CHECKLIST DE REVISION DE PROYECTO

ALMACÉN
LIVERPOOL
XALAPA

MARCA - M² AUTORIZADOS
AMERICAN EAGLE
A= 30.21 M2
VENDOR=156

PROYECTO EJECUTIVO

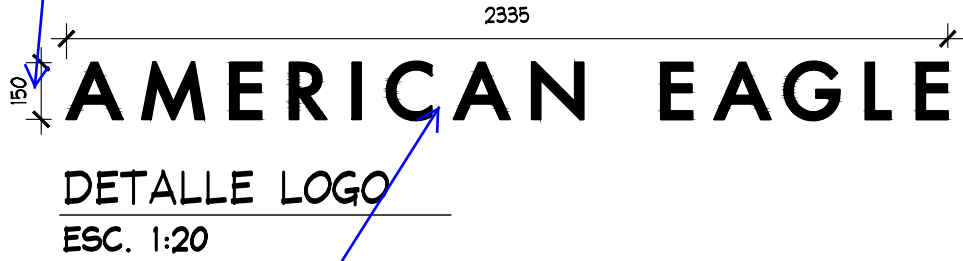
SE AUTORIZA ALTURA DE 150 MM EN ESTA VERSION DE PROYECTO

ID ILUMINADO DEBERA RESPETAR MANUALES ELECTRICOS VIGENTES DE LIVERPOOL

CUALQUIER ELEMENTO DISPLAY DEBERA SER VALIDADO POR LA DIRECCION CORRESPONDIENTE

ALZADO A
ESC. 1:50

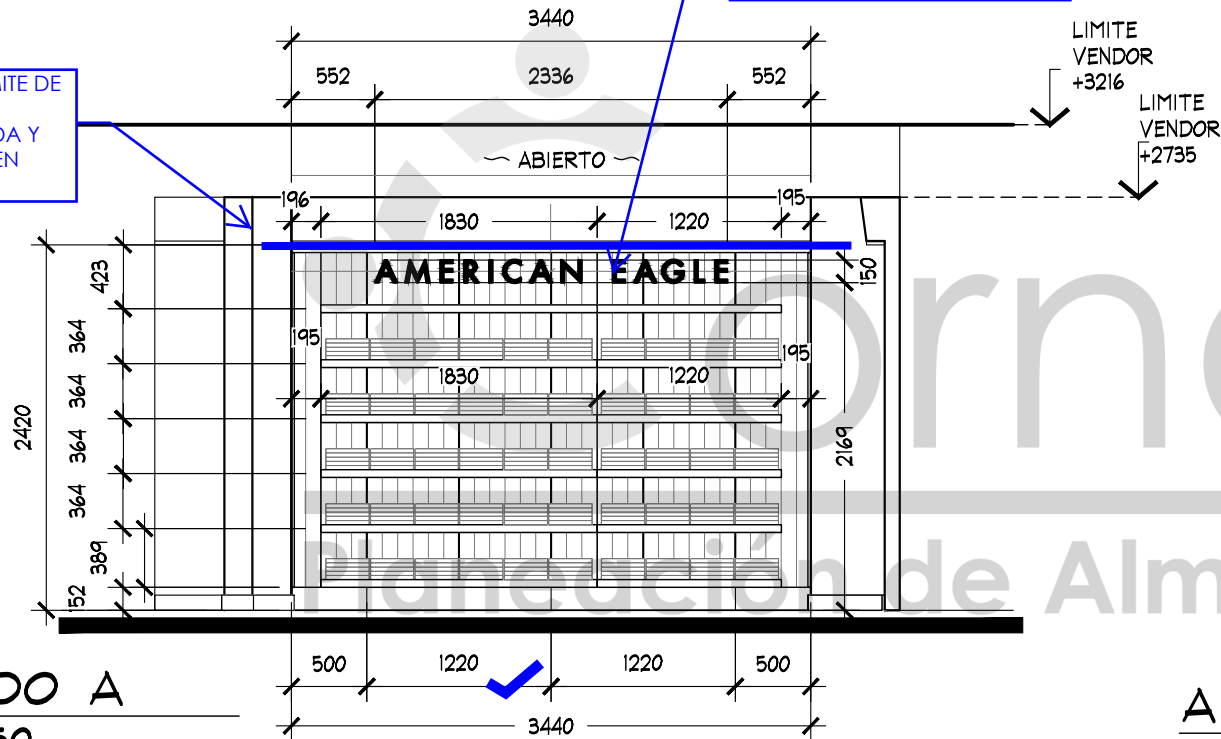
RESPETAR ALTURA DE LIMITE DE VENDOR DADA POR ALBAÑILERÍA DE LA TIENDA Y MOLDURA DE MADERA EN SECCION

NOTA IMPORTANTE:
• VERIFICAR DIMENSION FINAL DE NICHOS POSTERIOR A DESMANTELAMIENTO DE ELEMENTOS EXISTENTES.

ALZADO B
ESC. 1:50

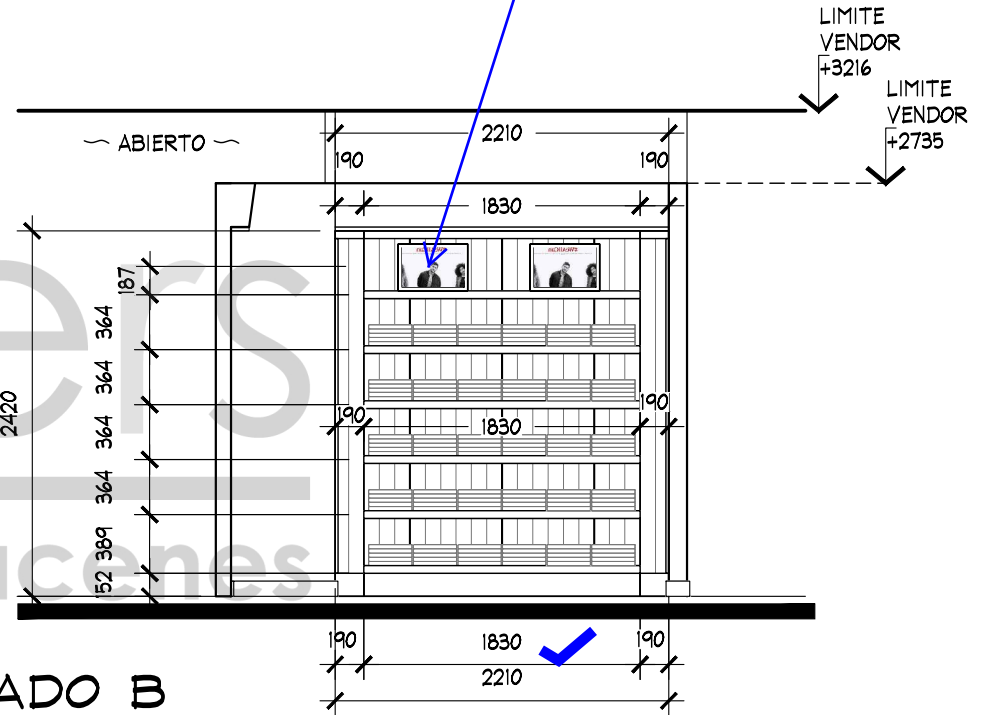
ADECUARSE A LOS CONTACTOS EXISTENTES, DE NO SER ASI LOS NUEVOS CONTACTOS O REUBICACIONES SERÁN CON CARGO A LA MARCA

PLANTA DEMOLICIONES
ESC. 1:50

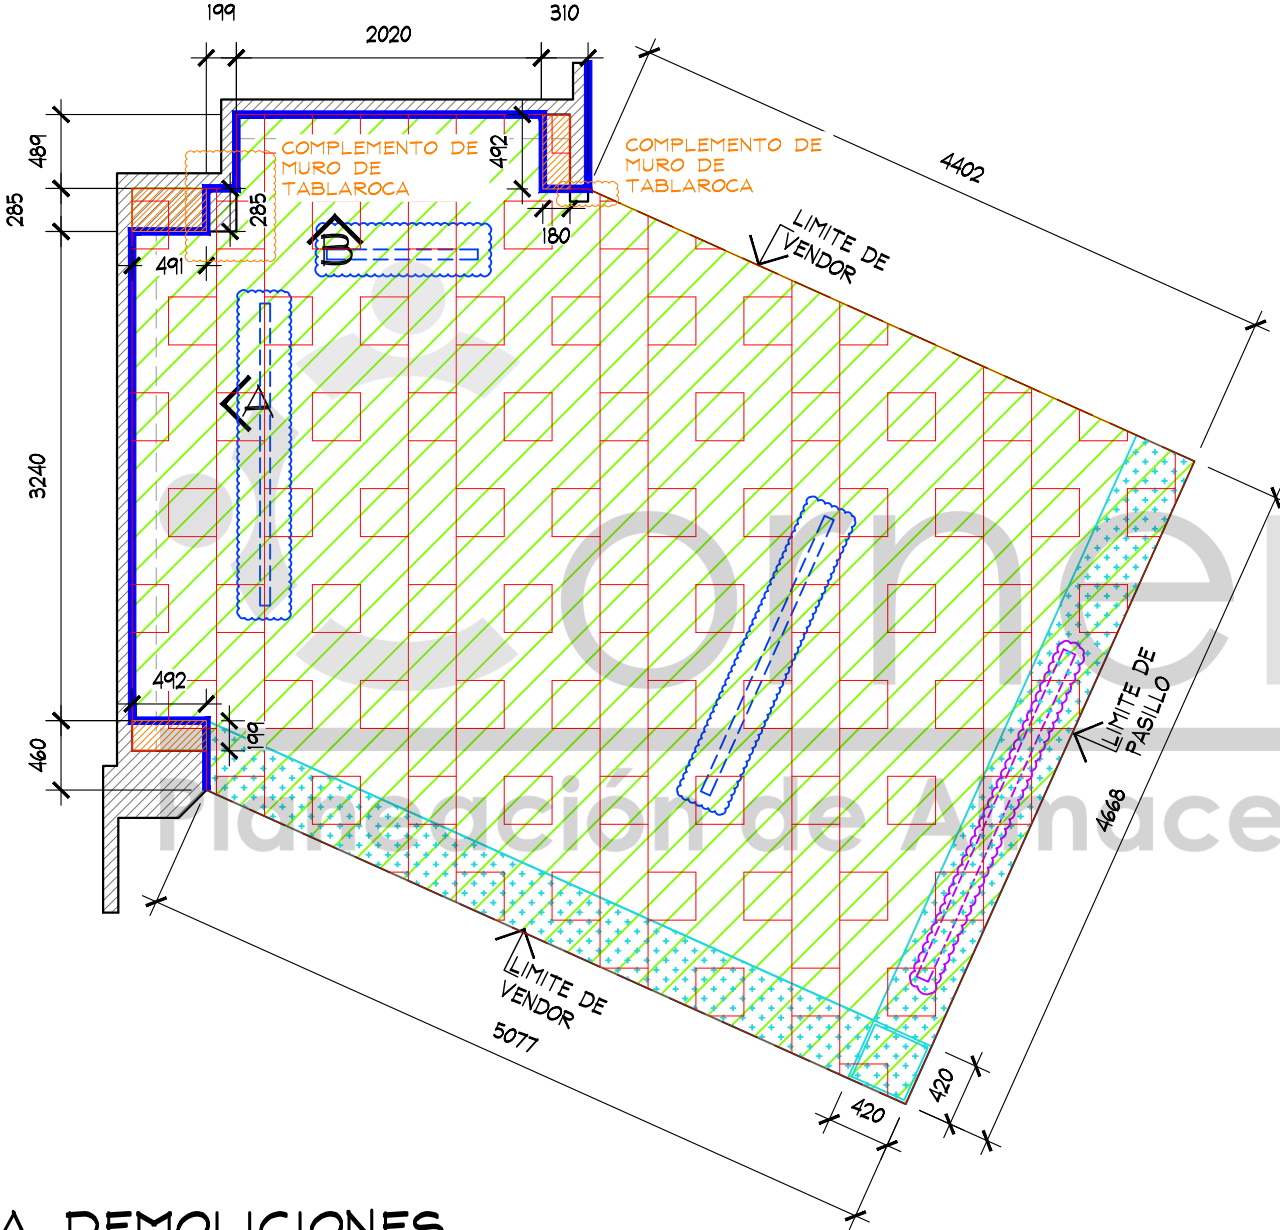
- VERIFICAR DIMENSION FINAL DE NICHOS, POSTERIOR A DESMANTELAMIENTO DE ELEMENTOS EXISTENTES.

CONSIDERAR PROYECTO DE REDUCCIÓN DE LA MARCA ASÍ COMO COMENTARIOS EFECTUADOS POR EQUIPO THINK Y EQUIPO DE MANTENIMIENTO DE ALMACEN EN SITIO.
-SE ADJUNTARÁ PROYECTO DE REDUCCIÓN E INFORMACIÓN DE MINUTA DE JUNTA EFECTUADA POR PROVEEDOR DE MARCA Y ALMACEN.

PLANTA DE FUERZA
ESC. 1:50

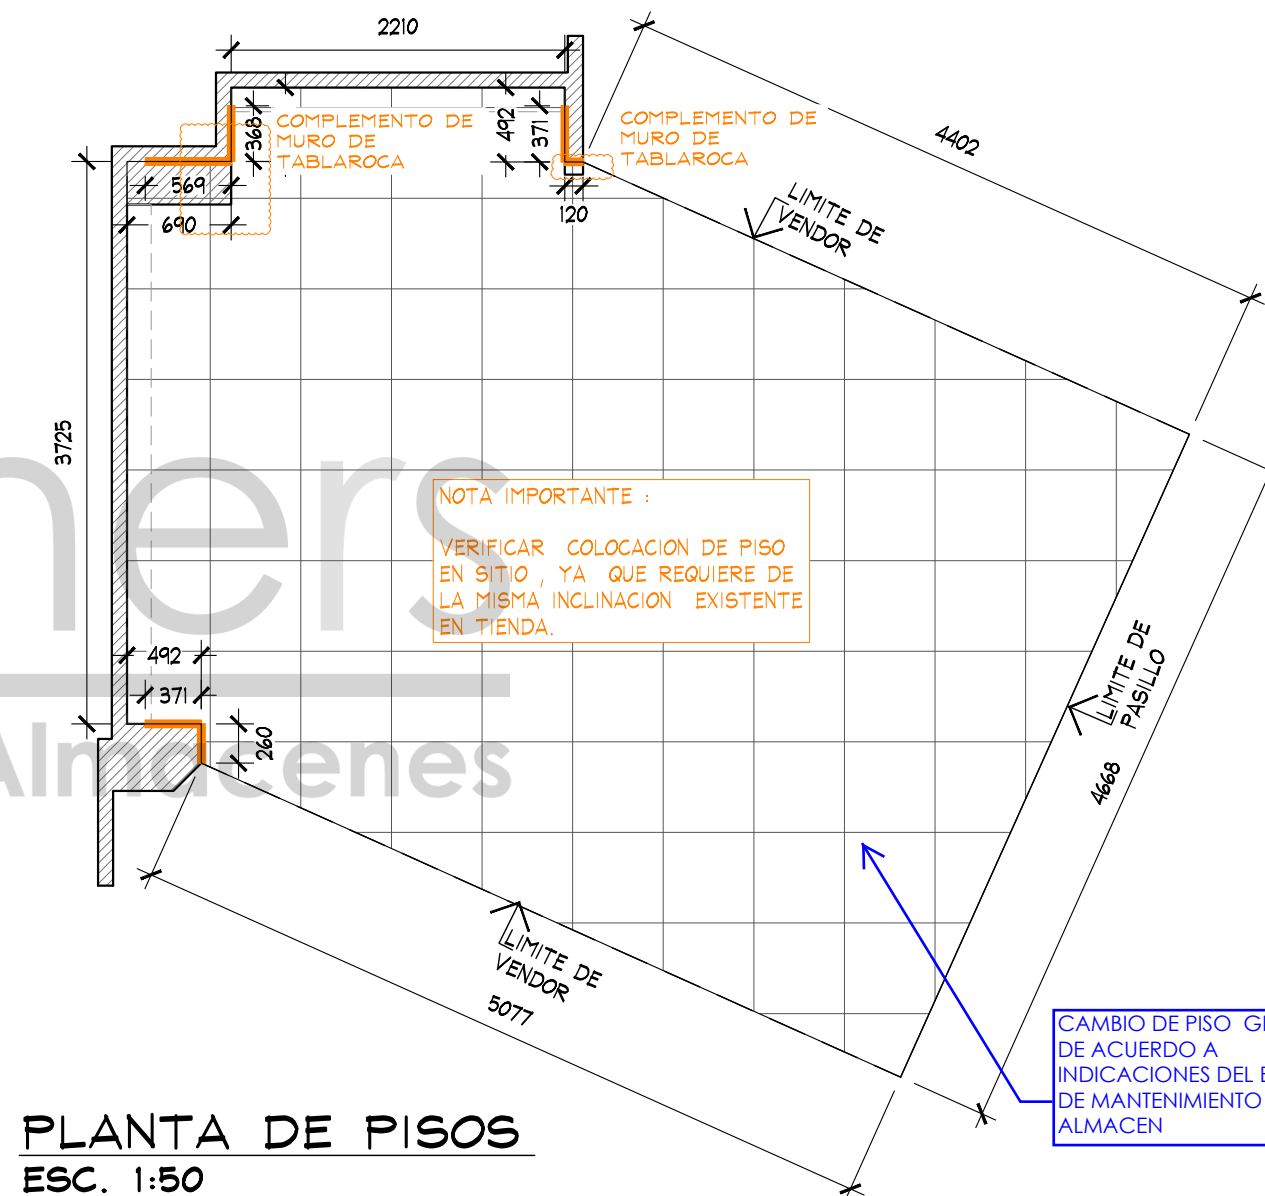
CONSIDERAR PROYECTO DE REDUCCIÓN DE LA MARCA
ASÍ COMO COMENTARIOS EFECTUADOS POR EQUIPO THINK
Y EQUIPO DE MANTENIMIENTO DE ALMACEN EN SITIO.
-SE ADJUNTARÁ PROYECTO DE REDUCCIÓN E
INFORMACIÓN DE MINUTA DE JUNTA EFECTUADA POR
PROVEEDOR DE MARCA Y ALMACEN.
